資料3-3　通学路安全対策要望

資料
現在の通学路図
青色・・・・鶴三小学区
緑色・・・・鶴二小学区

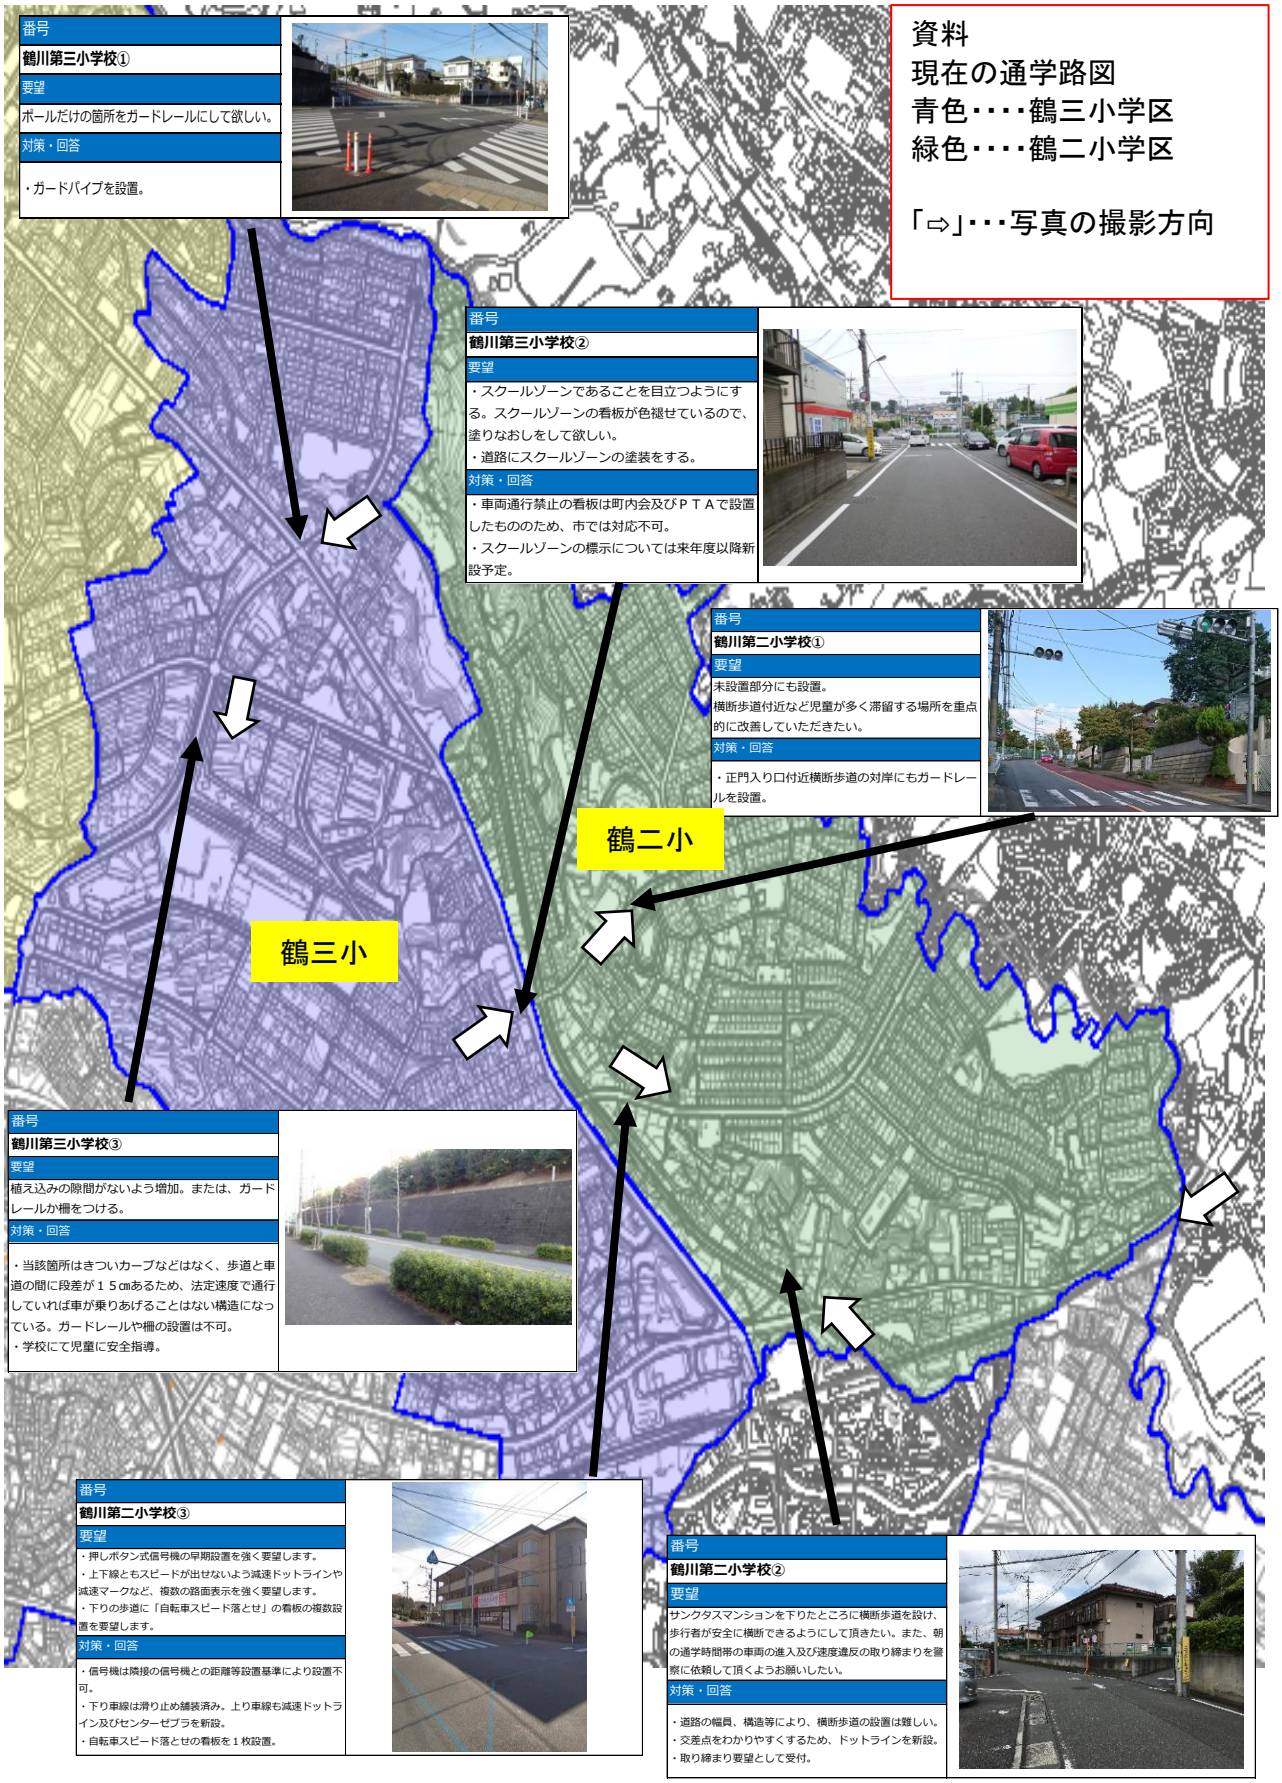
要望
ポールだけの箇所をガードレールにして欲しい。

要望
・スクールゾーンであることを目立つようにする。スクールゾーンの看板が色褪せているので、塗りなおしをして欲しい。
・道路にスクールゾーンの塗装をする。

要望
未設置部分にも設置。
横断歩道付近など児童が多く滞留する場所を重点的に改善していただきたい。

要望
植え込みの隙間がないよう増加。または、ガードレールか柵をつける。

要望
・押しボタン式信号機の早期設置を強く要望します。
・上下線ともスピードが出せないよう減速ドットラインや減速マークなど、複数の路面表示を強く要望します。
・下りの歩道に「自転車スピード落とせ」の看板の複数設置を要望します。

要望
サンクタスマンションを下りたところに横断歩道を設け、歩行者が安全に横断できるようにして頂きたい。また、朝の通学時間帯の車両の進入及び速度違反の取り締まりを警察に依頼して頂くようお願いしたい。

対策・回答
・ガードパイプを設置。

対策・回答
・車両通行禁止の看板は町内会及びＰＴＡで設置したもののため、市では対応不可。
・スクールゾーンの標示については来年度以降新設予定。

対策・回答
・正門入り口付近横断歩道の対岸にもガードレールを設置。

対策・回答
・当該箇所はきついカーブなどはなく、歩道と車道の間に段差が１５cmあるため、法定速度で通行していれば車が乗りあげることはない構造になっている。ガードレールや柵の設置は不可。
・学校にて児童に安全指導。

対策・回答
・信号機は隣接の信号機との距離等設置基準により設置不可。
・下り車線は滑り止め舗装済み。上り車線も減速ドットラインおよびセンターゼブラを新設。
・自転車スピード落とせの看板を１枚設置。

対策・回答
・道路の幅員、構造等により、横断歩道の設置は難しい。
・交差点をわかりやすくするため、ドットラインを新設。
・取り締まり要望として受付。
